BETR.	PRODUKT
BAKHJULSBROMS	P
140-serien	GRUPP 51
	NR
DATUM Mars 1969	10

Nytt utförande av bakre bromsok som reservdel.

A. Mellanläggsplåt 681456

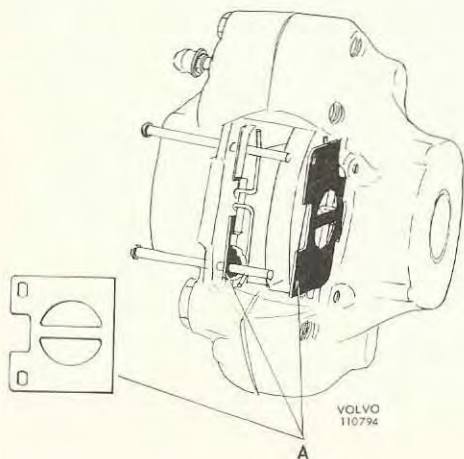
För bakhjulsbromsar till 140-serien har vi som reservdel infört bromsok av samma utförande som 164, dvs. med full beläggarea samt mellanläggsplåtar. De nya detaljnumren framgår av nedanstående tabell.

Tidigare utförande av bromsok utgår liksom bromsklotssats 275877. Mellanläggsplåtarna, vilka har till uppgift att motverka bromsgnissel, monteras mellan varje bromsklotsplatta och kolv, se bild. Vid byte till bromsklotssats 275898 skall även mellanläggsplåtar 681456 monteras.

<u>Benämning</u>	<u>Detaljnr</u>	<u>Antal per vagn</u>
<u>142, 144, (164)</u>		
Bakhjulsbroms, V	683237	1
Bakhjulsbroms, H	683238	1
. Mellanläggsplåt	681456	4
. Bromsklotssats	275898	1
<u>145</u>		
Bakhjulsbroms, V	683239	1
Bakhjulsbroms, H	683240	1
. Mellanläggsplåt	681456	4
. Bromsklotssats	275898	1
